「利根川水系鬼怒川河川整備計画(原案)」について、 関係する住民からいただいたご意見

本資料は、関係する住民からいただいたご意見です。 ただし、個人に関する情報であって特定の個人を識別 できるものについては、黒塗りしています。

国土交通省関東地方整備局

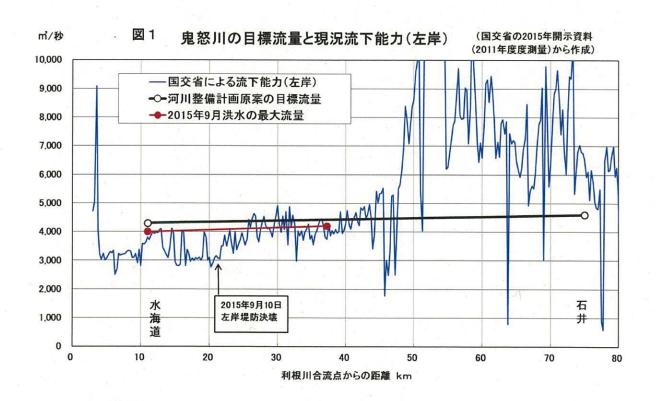
国交省の資料で、鬼怒川の流下能力を点検すると、鬼怒川下流部は**図1**のとおり、必要な流下能力を大幅に下回っており、その中で、今回の洪水で決壊した21km地点付近は流下能力の不足が最も大きいところであった。その点で、今回の堤防決壊は起きる可能性の高い破堤であった。なぜ、決壊の可能性が高いところの河道整備が進められなかったのか、その原因は国交省のダム偏重の河川行政にある。

図3 鬼怒川直轄河川改修事業(平成26年10月10日)

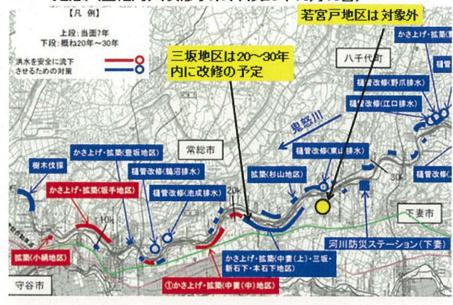
国交省は 2014 年 10 月 26 日に「鬼怒川直轄河川事業」を公表し、今後の河川事業の計画を示している。そこでは、当面 7 年間に実施する河川改修事業と、今後 20~30 年間に実施する河川改修事業の二通りを示し、緊急を要する地区とそうではない地区に区分けしている。 21 km地点付近の三坂地区は図3のとおり、後者になっている。流下能力が著しく不足している決壊地点の三坂地区が何と遠い将来に河川改修を実施する対象になっており、緊急を要する対象になっていないのである。このことは同地区の決壊の危険性を国交省が認識していなかったことを示すものであり、国交省の責任は重大である。

上述のとおり、国交省は2014年10月26日に「鬼怒川直轄河川事業」を公表し、今後の河川事業の計画をおり、25km地点付近の若宮戸は、当面7年間実施するのは、当面7年間実施する河川改修事業、今後20~30年間にずれの対象にもなっていない。要するに、国連外の「自然堤防」に依存し、今後も無堤の状態にしておくと考えていたのである。

上述のように、2014年3~5月に「自然堤防」の掘削問題が起きていたにもかかわらず、同年10月の「鬼怒川直轄河川事業」で同地区が河川改修の対象外になっていたことは驚きである。同地区に対する国交省の危機感の無さが今回の越水による大きな被害をもたらしたと言っても過言ではない。

図4 鬼怒川の水海道(10.95km地点)の観測水位

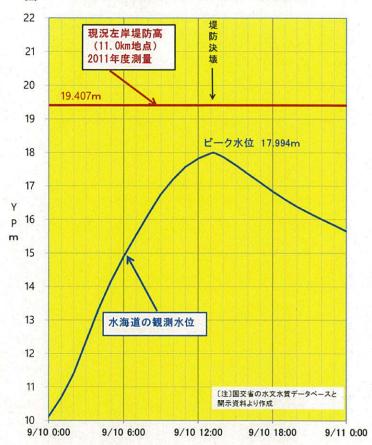
上述のとおり、9月10日午後1時頃、鬼怒川の水位が上昇してきたとの理由で、国交省は八間堀川排水機場の運転を停止したが、鬼怒川の水位はまだ余裕があった、**図4**は八間堀川の流入地点より約500m下流にある鬼怒川の水海道観測所の水位変化を見たものである。当日午後1時ころ、同観測所の水位は上昇したものの、堤防天端高の1.4m下にあった。確保すべき余裕高1.5mを下回ったけれども、氾濫の危険性がある状態ではなかったから、排水機場の運転停止の判断が適切であったのか、大いに疑問であ

そして、水海道観測所の水位は午後1時のピーク後は下がり続けていったのであるから、少なくとも排水機場の運転を早めに再開すべきであった。そうすれば、八間堀川、新八間堀川の氾濫を最小限にすることができた。八間堀川排水機場の排水能力は毎秒30㎡もあるから、同日午後1時から10時20分までの運転停止がなければ、約100万㎡(東京ドームの容積の約8割)の水を鬼怒川に排水することが可能であった。排水機場運転停止の影響は大きかった。

八間堀川、新八間堀川の氾濫拡大の原因 は国交省の管理の不手際にあることは明 白である。

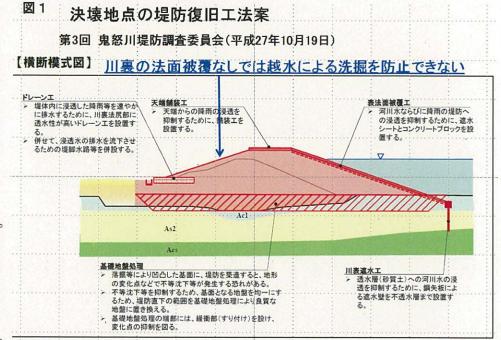
図1は国交省の第 3回鬼怒川堤防調査 委員会 (2015年10 月 19 日) で示された 破堤地点(21 km地点 付近の三坂地区)の 堤防復旧工法案であ る。同委員会が了承 したので、この案ど おりの築堤が行われ ることになっている。 鬼怒川河川整備計画 原案で予定されてい る他の地区の堤防整 備も同様の工法によ るものと考えられる。-

しかし、この復旧工法案では越水による破堤を防ぐことができない。

「(堤防復旧工法案は) 越水した水が流れる裏法面に被覆工がないので、堤防は急速に侵食され、天端の下まで堤体を失う。天端から垂直に落下するエネルギーの大きい水流が堤防を内側から破壊する心配がある。

・・・天端と法尻の間の裏法面を被覆するだけで堤防は越水に対して格段に強化され、洪水の継続時間が余ほど長くならない限り、堤防決壊は生じないと思う。決壊を防ぐ効果抜群の裏法面の被覆をなぜしないのか、理解できない。」

堤防復旧工法案は川裏側の堤防法面が被覆されていないため、計画を超える洪水が来て越水が生じた場合、**図1**に青字で示したように、越水による鉛直流が川裏側の堤防を洗掘し、破堤する危険性がある。

図3 比較的低コストの耐越水堤防の工法 鎧型堤防 (アーマーレビー armor levee) 雲出川の耐越水堤防 (1999 年度に完成) (淀川流域委員会の資料より)

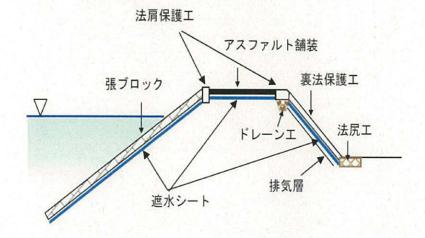
安価な耐越水堤防工法はすでに技術的に確立している。 氏(元・建設省土木研究所次長)によれば、建設省土木研究所で耐越水堤防工法の開発研究が進められた。その一つの成果が**図3**に示す鎧型堤防(アーマーレビー)であり、実際に三重県の雲出川の直轄区間に導入され、1999年度に完成している。1メートルあたり50万円程度の費用で整備できる安価な工法である。

この安価な工法が普及し、鬼怒川下流部も耐越水堤防への強化がされていれば、今回の洪水の破堤による悲惨な水害を防ぐことができたのであって、耐越水堤防の導入にストップをかけた国交省の責任は重大である。

国交省は河川行政のあり方を根本から変え、このように安価な耐越水堤防工法を導入して、各河川の 流域の安全を速やかに向上させることに努めるべきである。
